**Forum mondial de l'harmonisation
des Règlements concernant les véhicules****162^e session**

**Accord de 1958 – Examen de projets d'amendements
à des Règlements existants, proposés par le GRE****Proposition de série 05 d'amendements au Règlement n^o 10
(Compatibilité électromagnétique)****Communication du Groupe de travail de l'éclairage
et de la signalisation lumineuse***

Figure 1

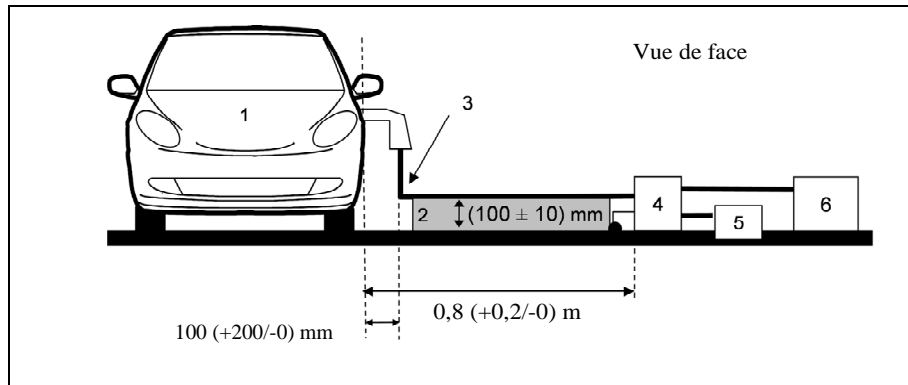
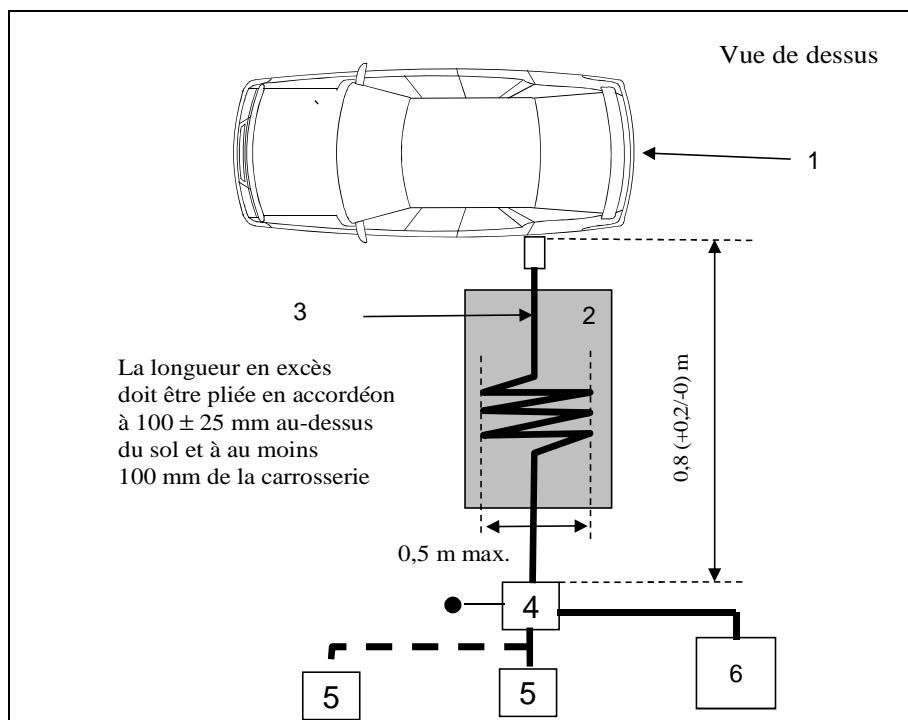
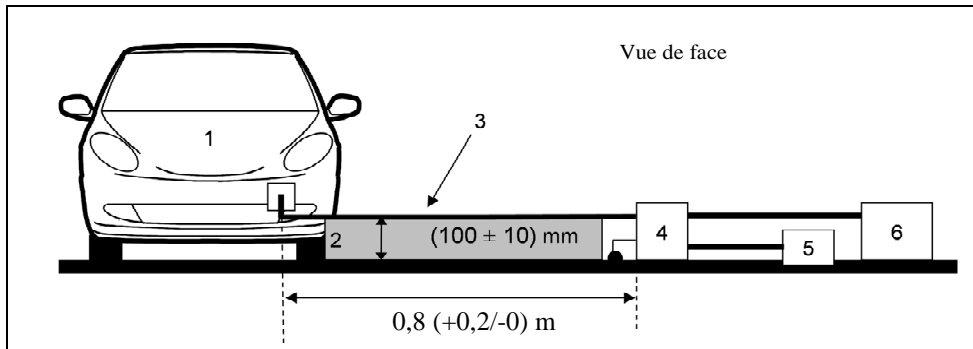
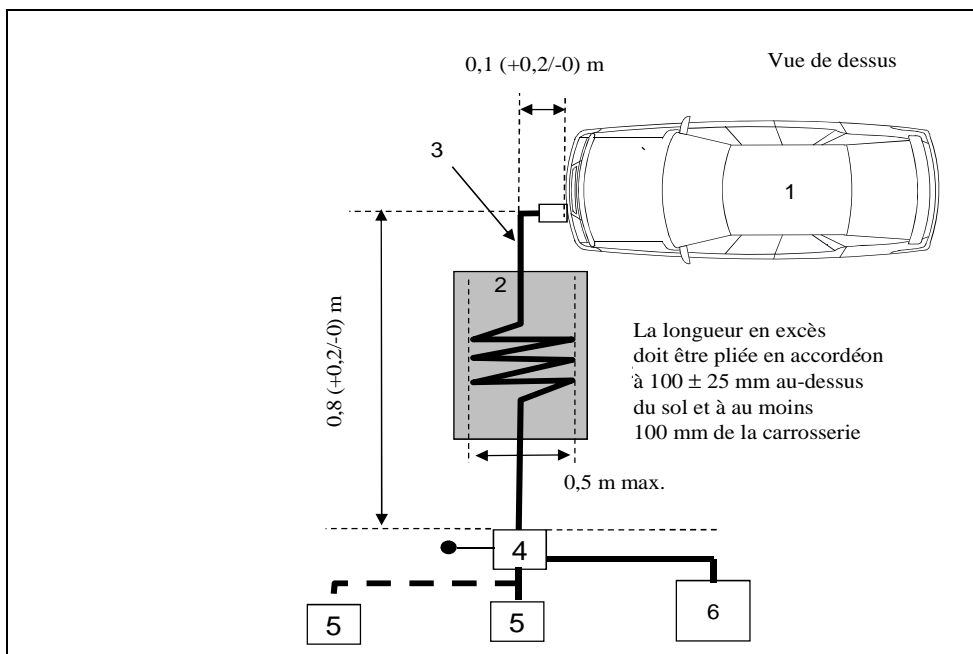
Annexe 13, appendice 1, modifier comme suit:

Figure 1

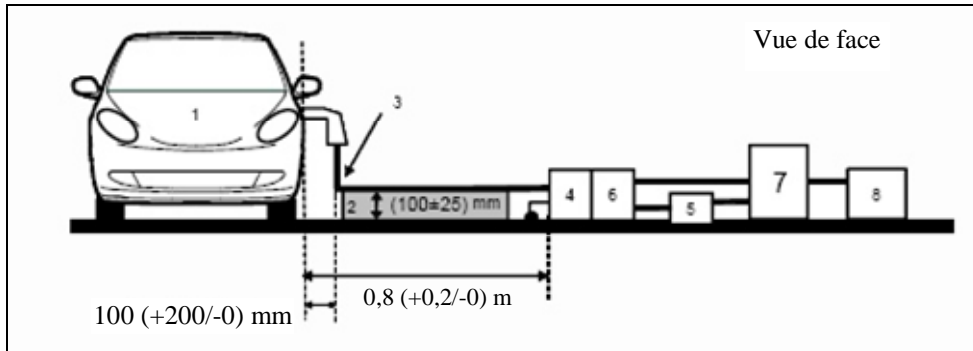
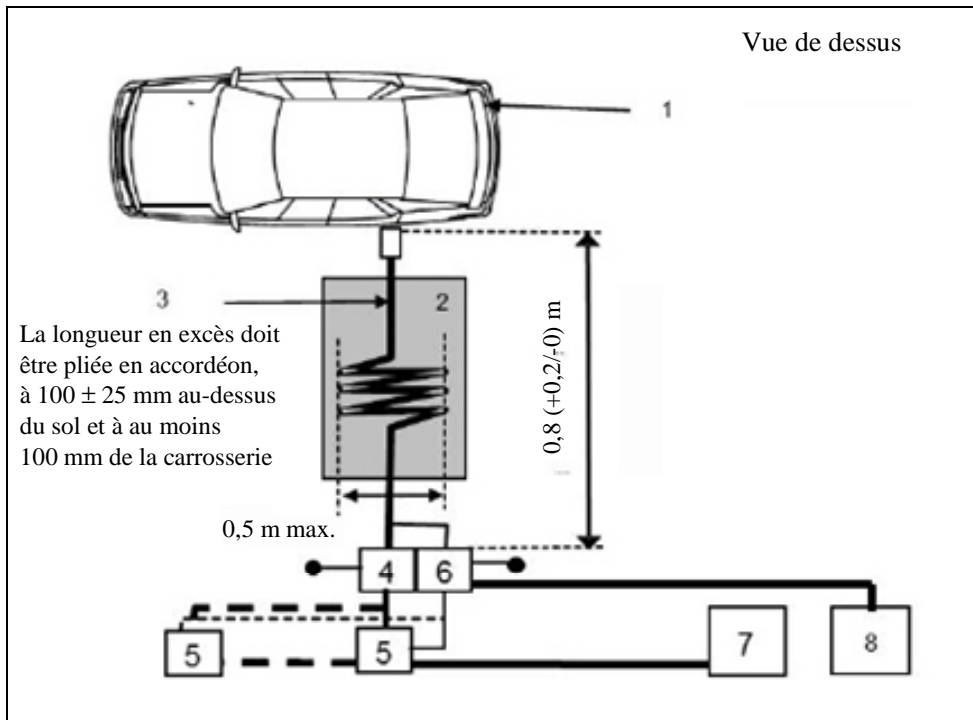
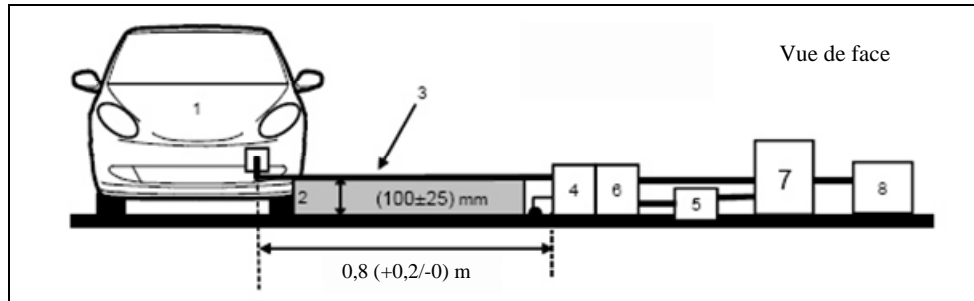
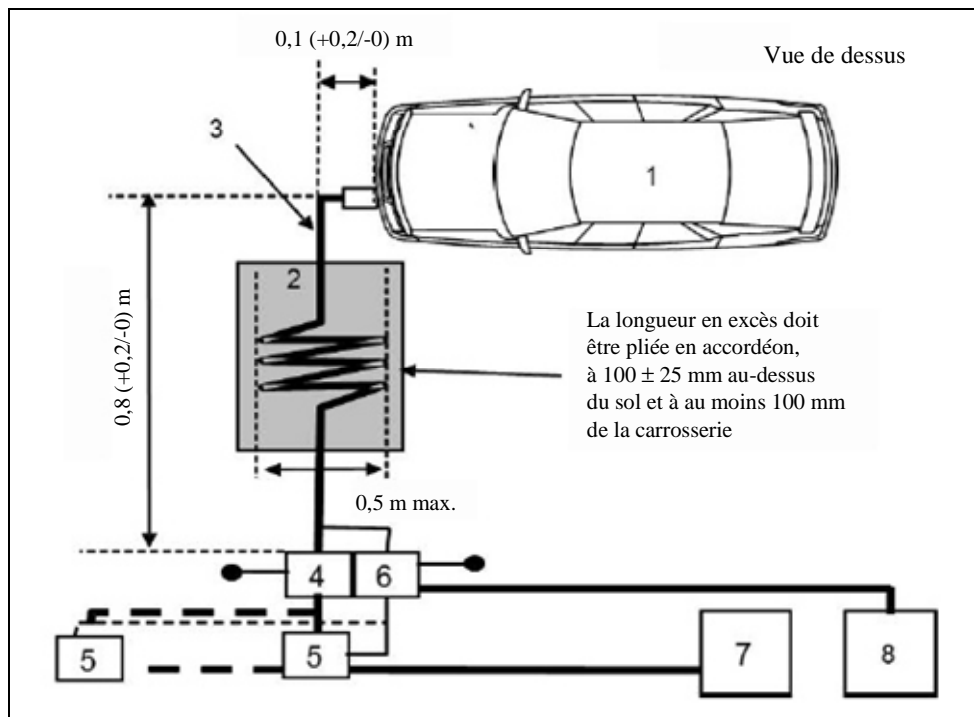
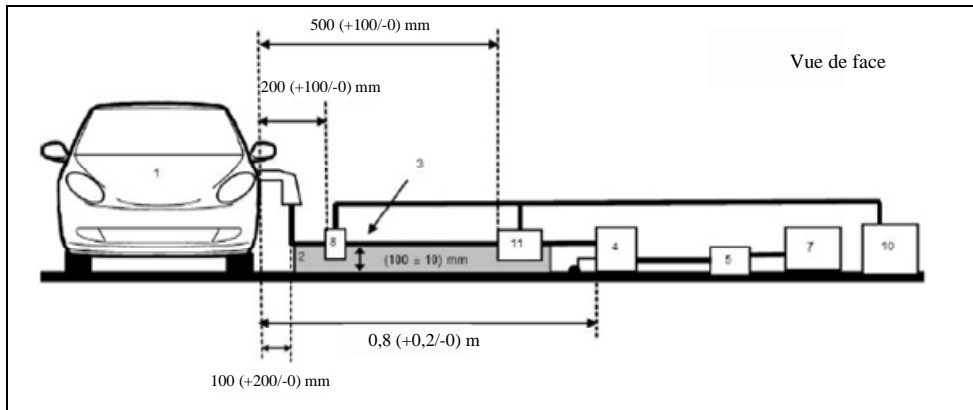
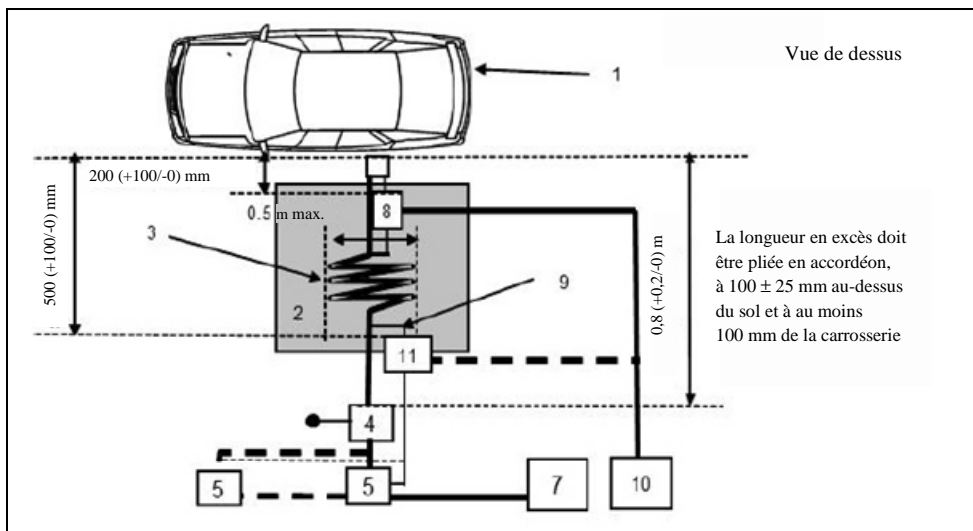
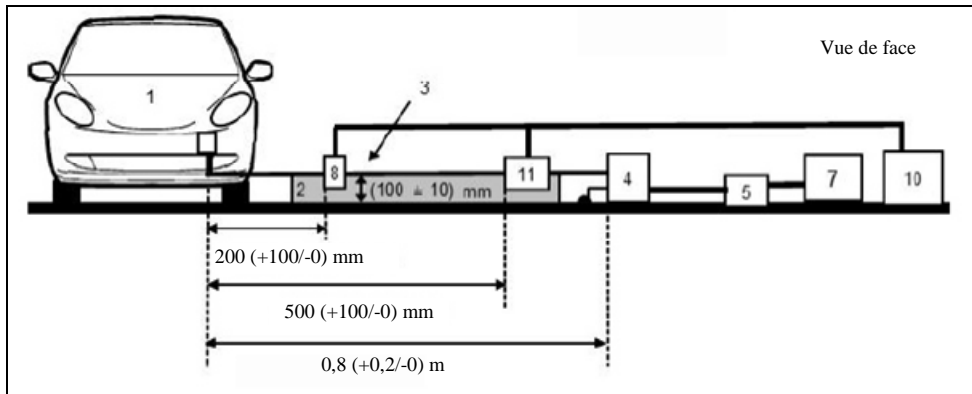
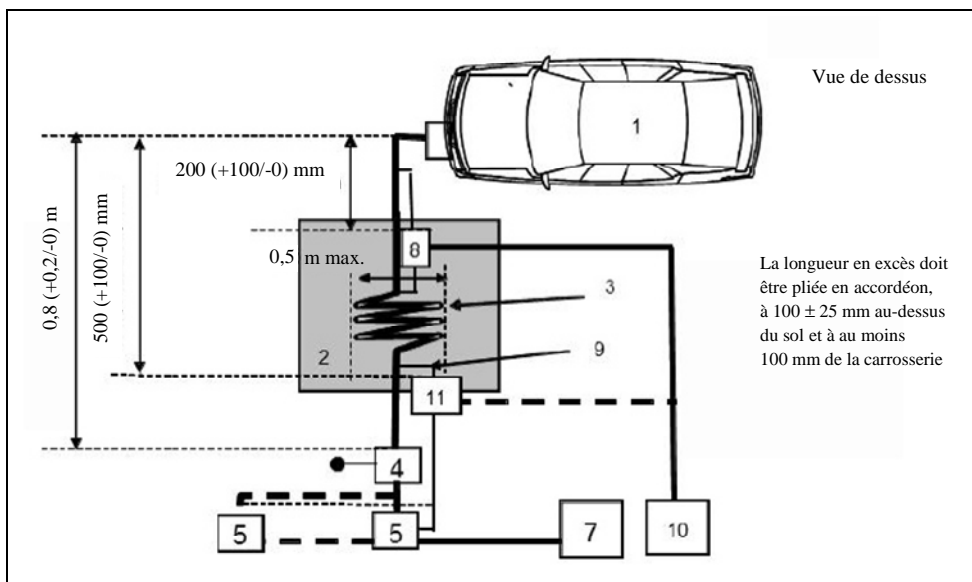
Annexe 14, appendice 1, modifier comme suit:

«Annexe 15 – Appendice 1

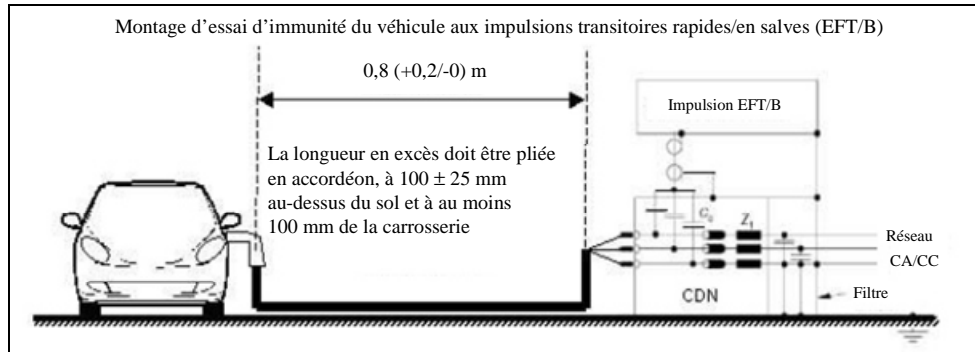
Annexe 15, appendice 1, modifier comme suit:

Figure 1

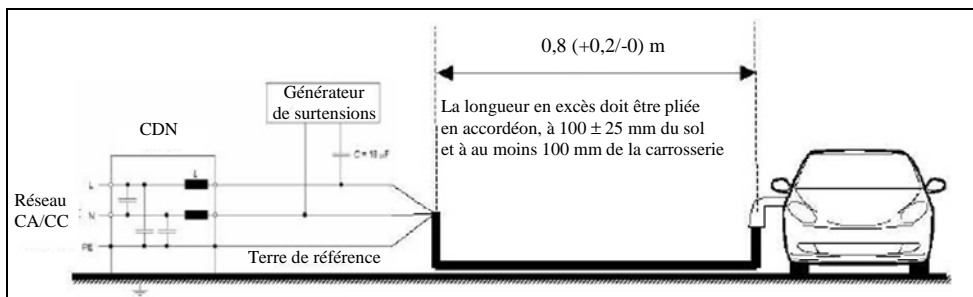
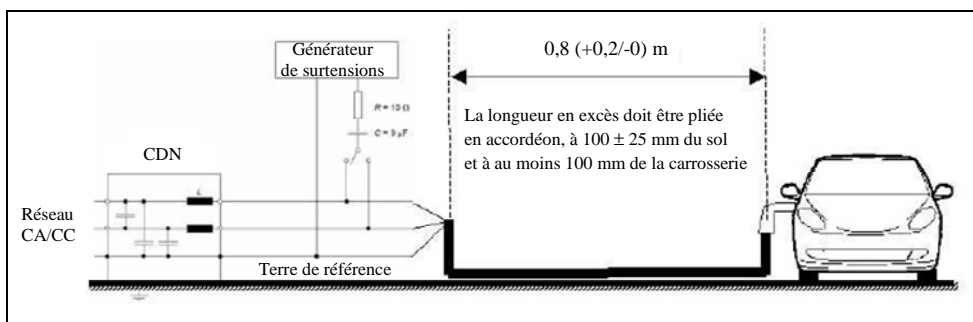
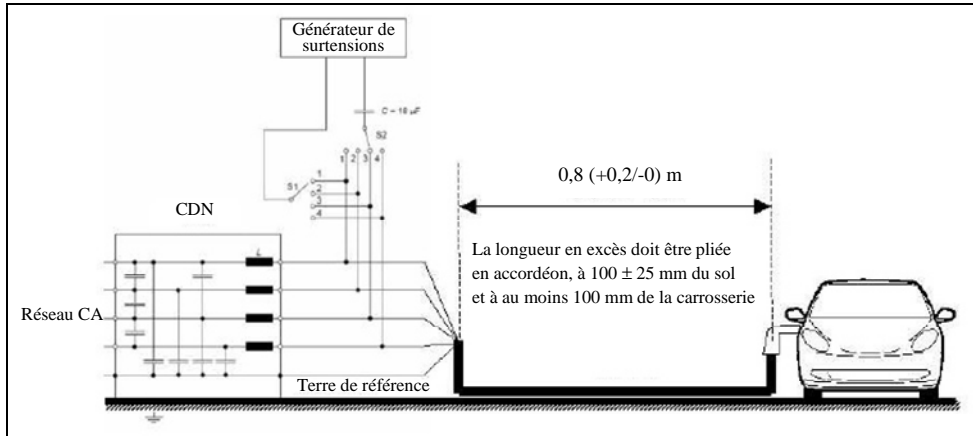
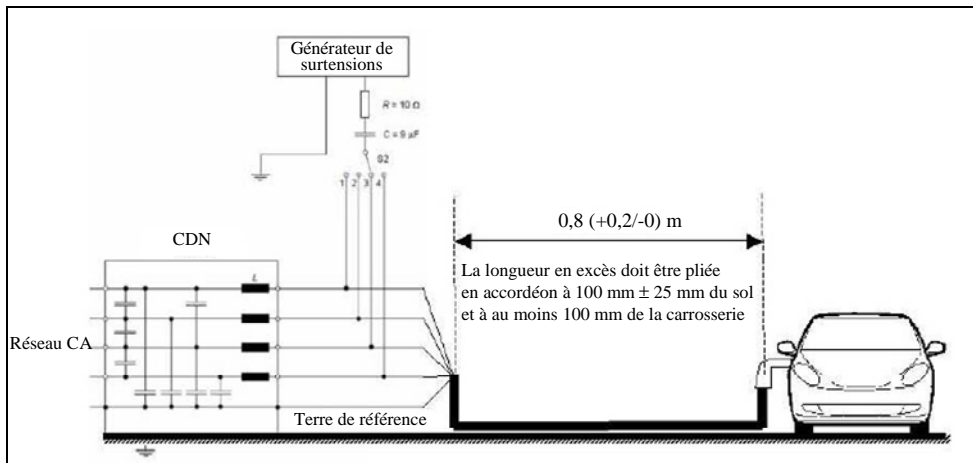
Annexe 16, appendice 1, modifier comme suit:
